Narodowy Fundusz
Ochrony Środowiska i Gospodarki Wodnej

03/ESC/RB/06/2023

WYJAŚNIENIE treści SWZ i ZMIANA treści SWZ

Dotyczy: postępowania o udzielenie zamówienia publicznego prowadzonego w trybie przetargu nieograniczonego, na podstawie art. 132 ustawy Prawo zamówień publicznych, na pn. Przebudowa systemu ciepłowniczego miasta Ozimek poprzez zabudowę wysokosprawnej kogeneracji i dostosowanie do warunków systemu efektywnego, Zadanie częściowe nr 1 - zabudowa układu wysokosprawnej kogeneracji z zastosowaniem silnika spalinowego gazowego – kotłownia gazowa Plac Wolności 8 w Ozimku.

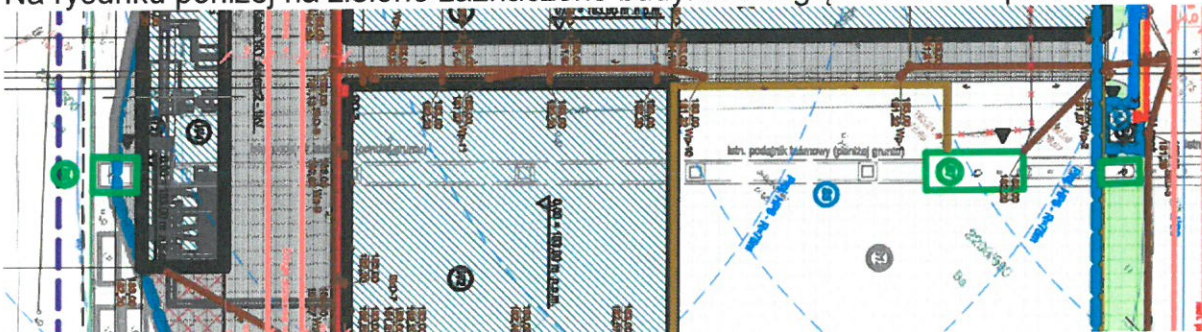
Jakiego obiektu dotyczy zakres określony w pkt. II.3.6 Wykazu Cen? Zgodnie z PZT na placu składowania węgla i biomasy nie oznaczono żadnego budynku jako podlegającego przebudowie.

W punkcie II.3.6 Wykazu Cen ujęto budynki pomocnicze na placu składowania węgla i biomasy tj. budynki B7, B8 oraz budynek pod taśmociągami nawęglania i biomasy. Na rysunku poniżej na zielono zaznaczono budynki uwzględnione ww. punkcie.

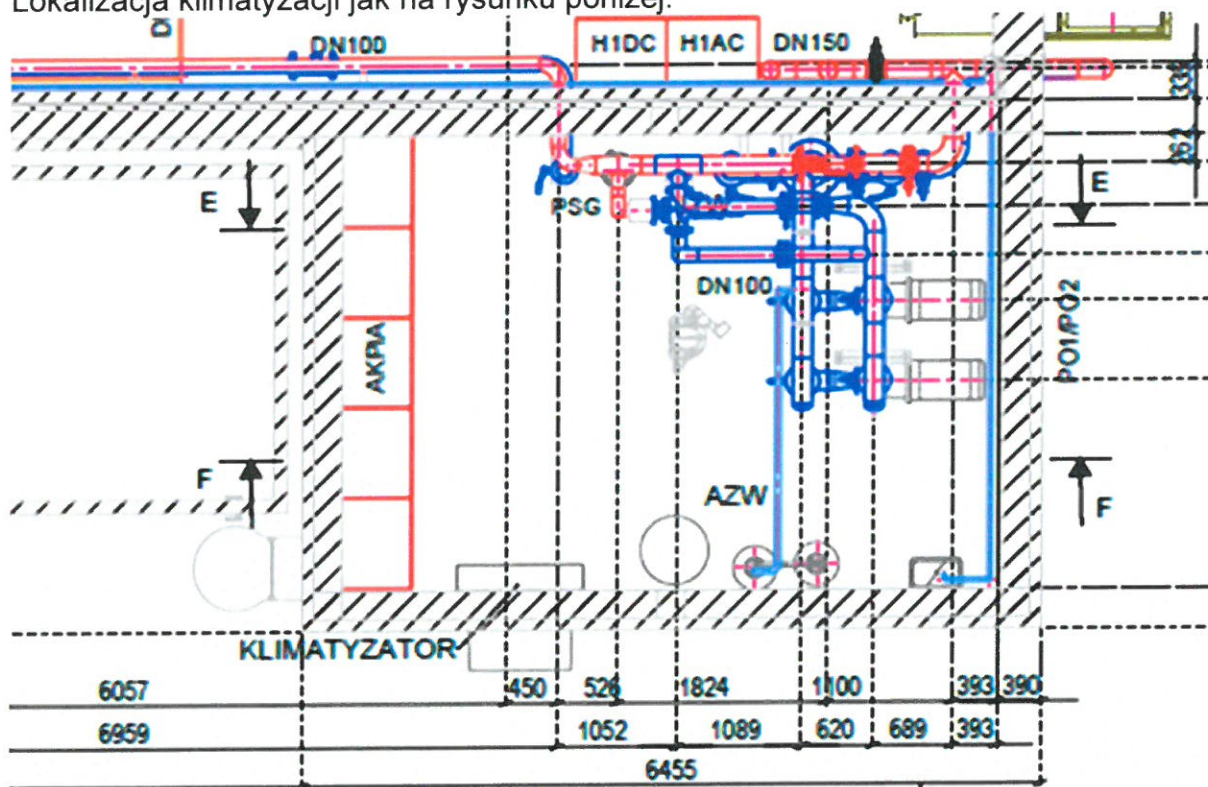
Przekazana dokumentacja nie przedstawia szczegółowo pracy wentylacji i ogrzewania dyżurnego w pomieszczeniu WDM. Prosimy o przedstawienie lokalizacji urządzeń i schematu działania wskazanych układów oraz sposobu regulacji.

Wentylatory w funkcji włącz/wyłącz regulowane termostatem ściennym ze zmienną nastawą regulacji. Zamontowane wentylatory wyciągowe dachowe będą wymuszały dodatkowy przepływ powietrza w przypadku przekroczenia zadanej temperatury.

W ramach zapewnienia optymalnych warunków pracy zarówno w okresie zimowym jak i wiosenno-letnim, w pomieszczeniu WDM zamontowany zostanie klimatyzator. Lokalizacja klimatyzacji jak na rysunku poniżej.

Sposób podłączenia pokazano na rysunku **T-10 (przekrój D-D)** projektu wykonawczego części **T3TH**.

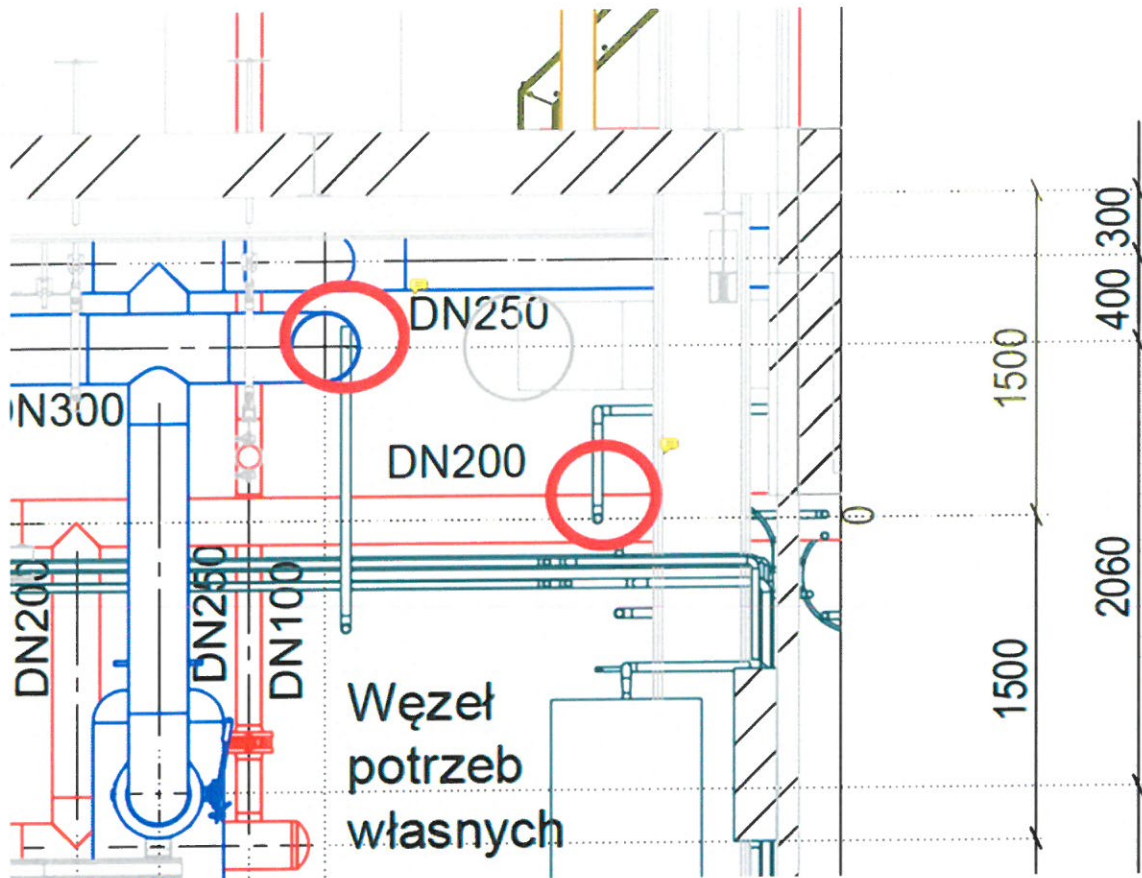
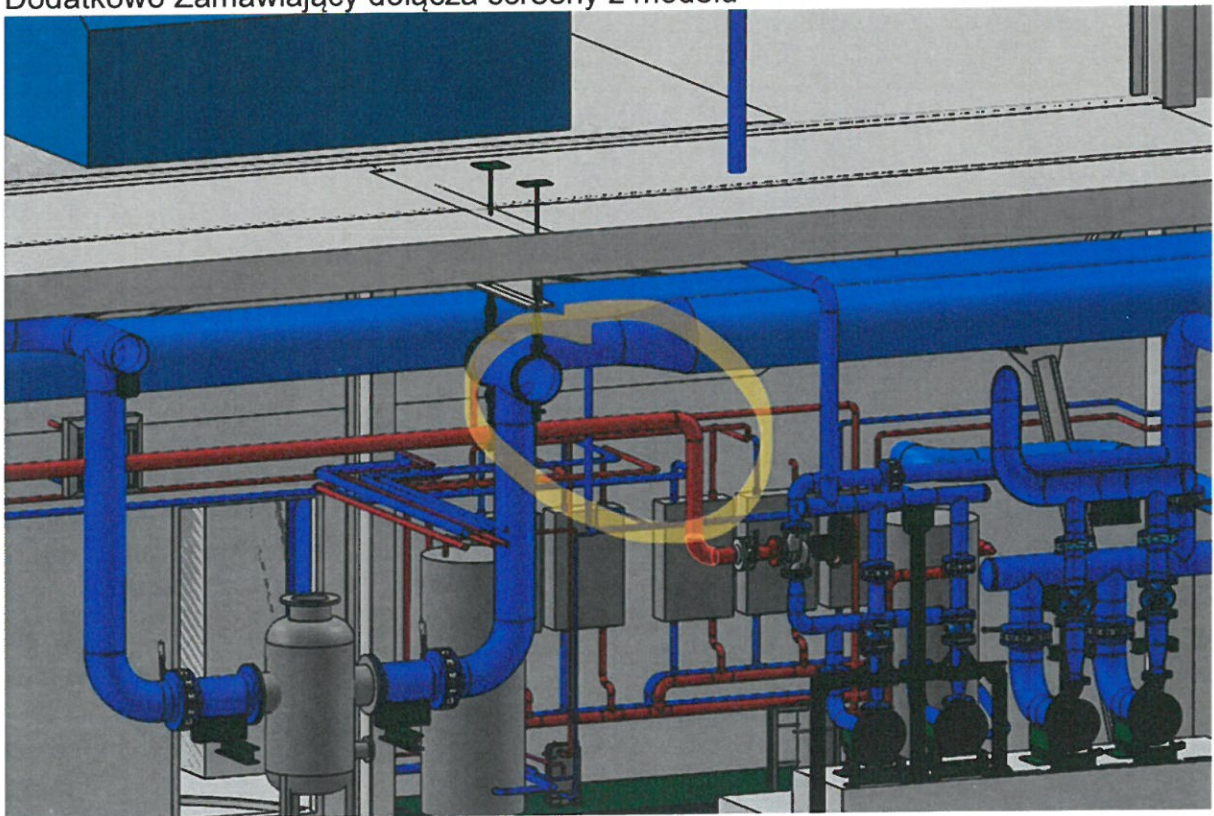
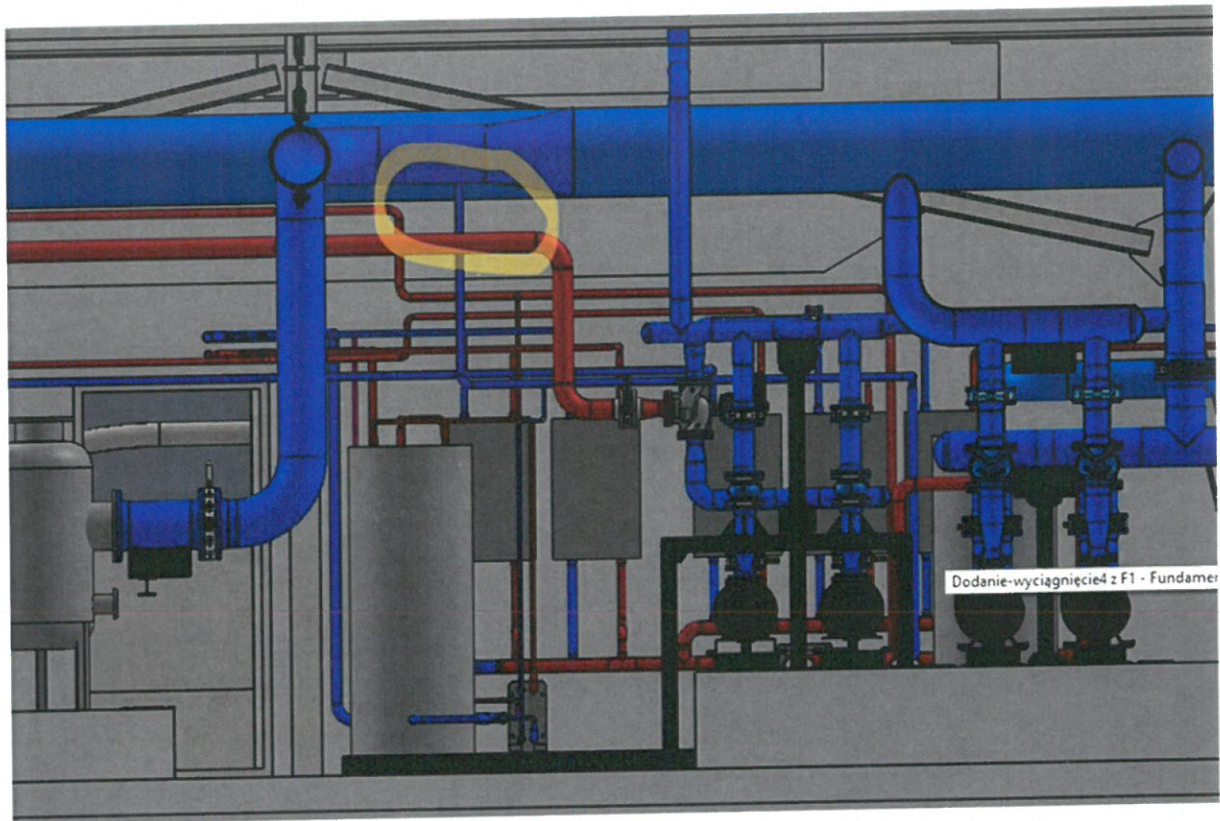
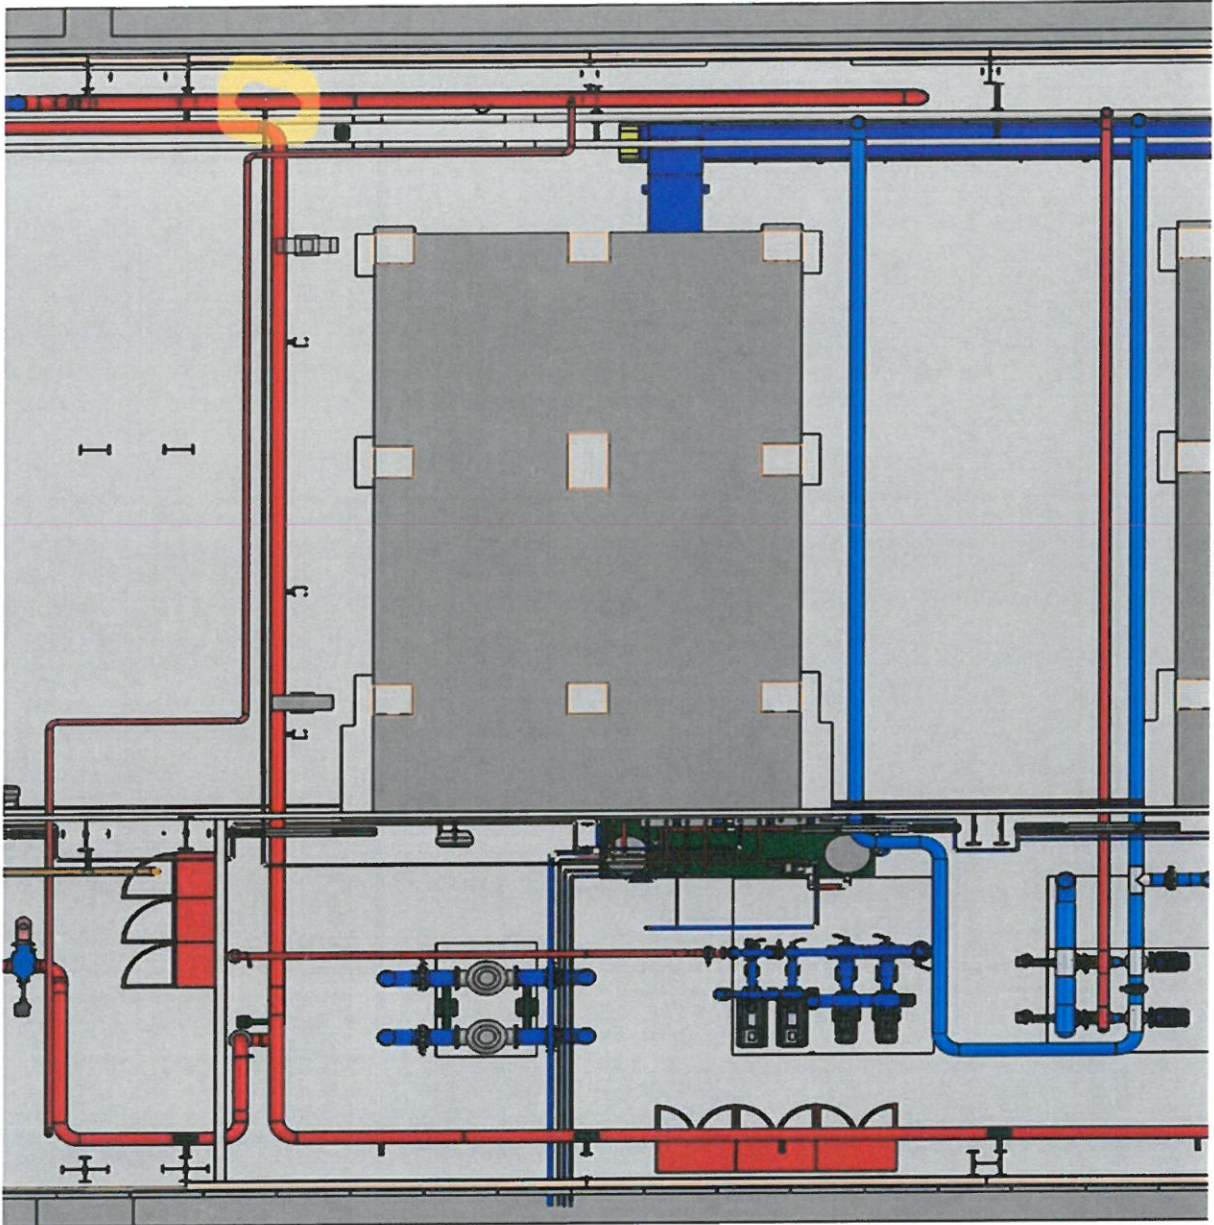
Budynek kotłowni. Przekazana dokumentacja nie wskazuje miejsca wpięcia zasilenia i powrotu wężła potrzeb własnych. Prosimy o przedstawienie rozwiązania projektowego sposobu i miejsca wpięcia wężła.

Dodatkowo Zamawiający dołącza screeny z modelu

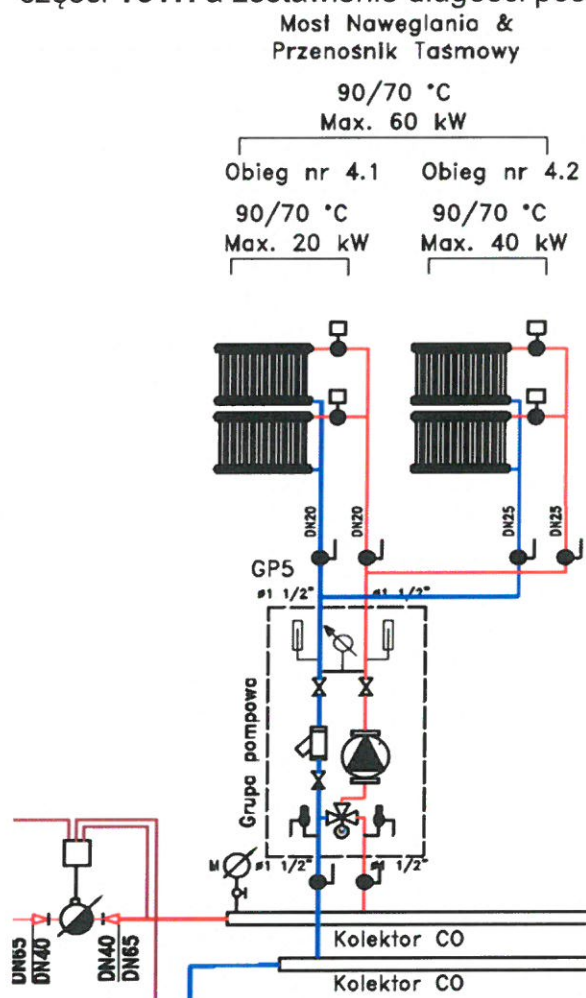
Budynek kotłowni. W przekazanej dokumentacji nie przedstawiono średnic i długości rur CO układu ogrzewania mostu nawęglania i przenośnika taśmowego. Prosimy o przedstawienie rozwiązania projektowego.

Zamawiający uwzględnił w projekcie wymianę instalacji grzejnej mostu nawęglania i przenośnika taśmowego. Instalacja ta będzie wpięta w nowoprojektowany rozdzielacz węzła potrzeb własnych. Wykonawca z Zamawiającym oceni stan techniczny istniejącej instalacji (rurociągi CO). Jeżeli stan techniczny instalacji nie pozwoli na ich dalszą wykorzystanie, Wykonawca w ramach robót dodatkowych przygotuje ofertę na nową instalację. Średnice rur pokazano na rysunku **T-04** projektu wykonawczego części **T3TH** a zestawienie długości poszczególnych rur w tabeli poniżej:

Lp.	Lokalizacja	Długość [m]	Średnica
1.	Rurociąg główny	75	DN25
2.	most nawęglania	112	DN20
3.	przenośnik taśmowy	370	DN25
